### 改善箇所説明図③

運転者席下側  
配電箱

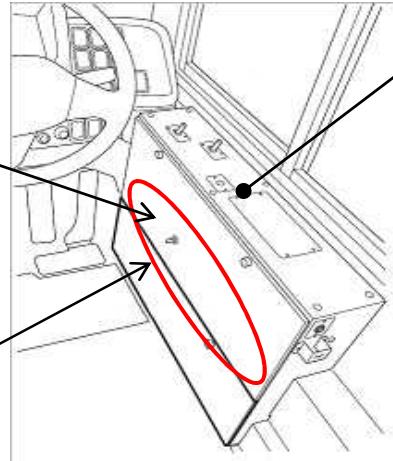
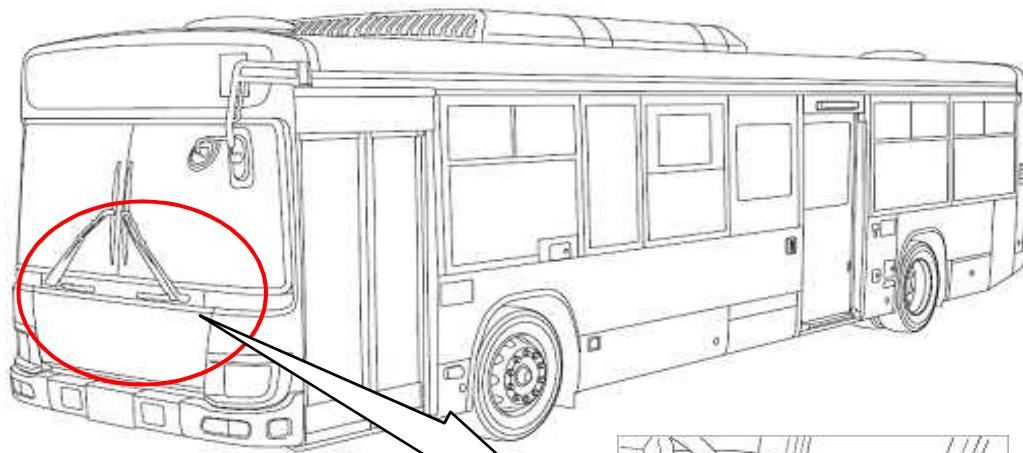
基準不適合発生箇所

大型・中型路線バスにおいて、運転者席下側配電箱内の配線の配索が不適切なため、側面パネル取付け時に配線を挟み込んだものがある。そのため、そのまま使用を続けると、配線の被覆が損傷して短絡し、最悪の場合、扉の開閉ができなくなるおそれがある。

配線保護シート

全車両、運転者席下側配電箱の側面パネル取付け部付近の配線に配線保護シートを追加するとともに、当該部の配線を点検し、損傷している場合は補修する。
